JRR-3 実験利用棟（第2棟）の 核燃料物質使用変更許可申請について

令和4年8月31日

国立研究開発法人日本原子力研究開発機構
原子力科学研究所 臨界ホット試験技術部

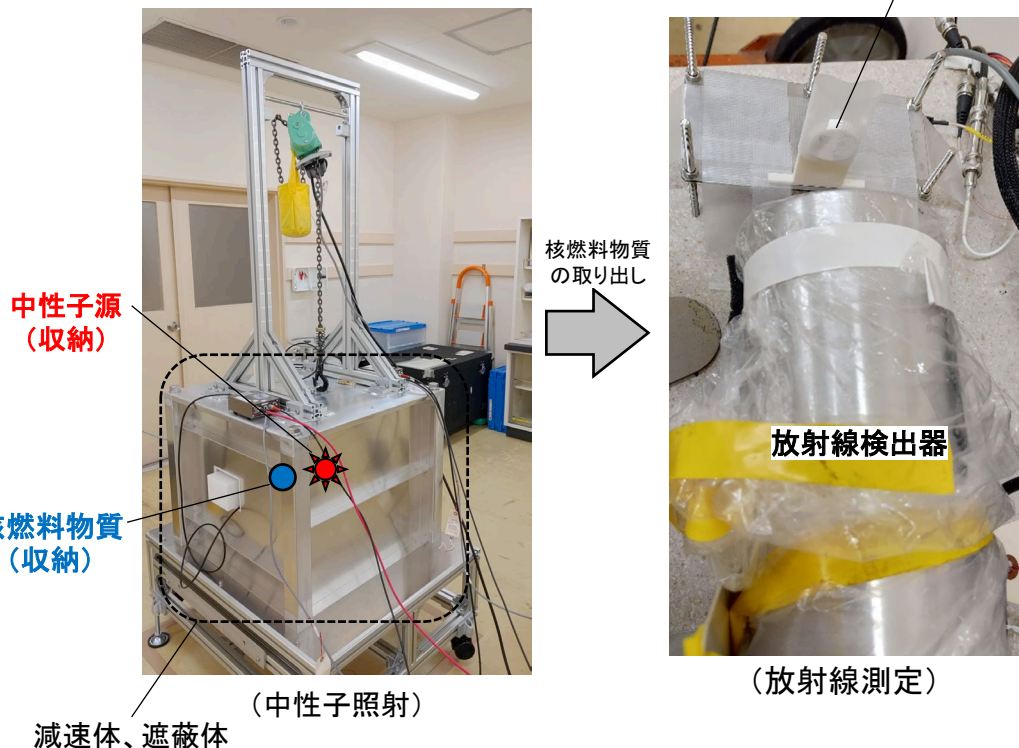
①使用の場所の設定

新たに追加する使用の目的に係る使用の場所として、左図に示す2つの実験室を設定する。

両実験室は既許可の「核燃料物質の分析法の研究」に係る使用の場所でもあり、共用とするが異なる使用の目的による同時使用は行わない。

目的2 核不拡散・核セキュリティに関する
核燃料物質の分析技術開発（新規）
使用の場所：実験室104・106号室及び
実験室103・105号室

核燃料物質保管庫

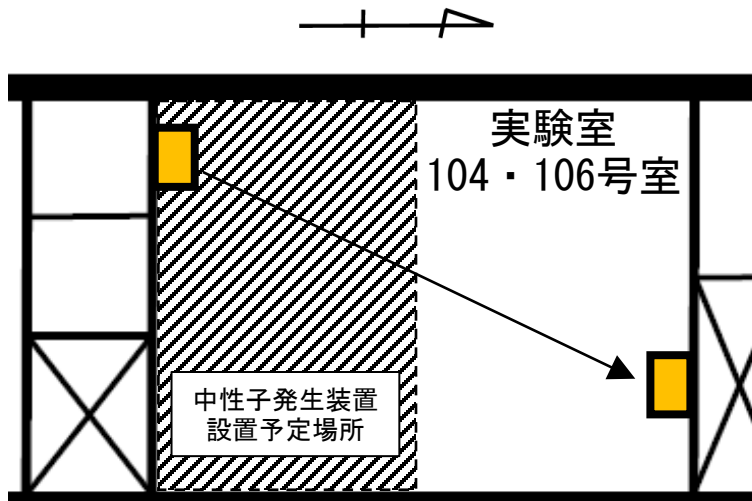
②既設貯蔵設備（核燃料物質保管庫）の設置位置変更

今後の実験計画対応のため、実験室104・106号室内の核燃料物質保管庫の設置位置を室内北側へ変更する（RI使用許可を取得し中性子発生装置を設置する場所が重なることによるレイアウトの変更）。

核燃料物質保管庫の仕様及び核燃料物質の最大収納量は変更しない（既許可の使用の目的で取り扱う核燃料物質のみ貯蔵）。
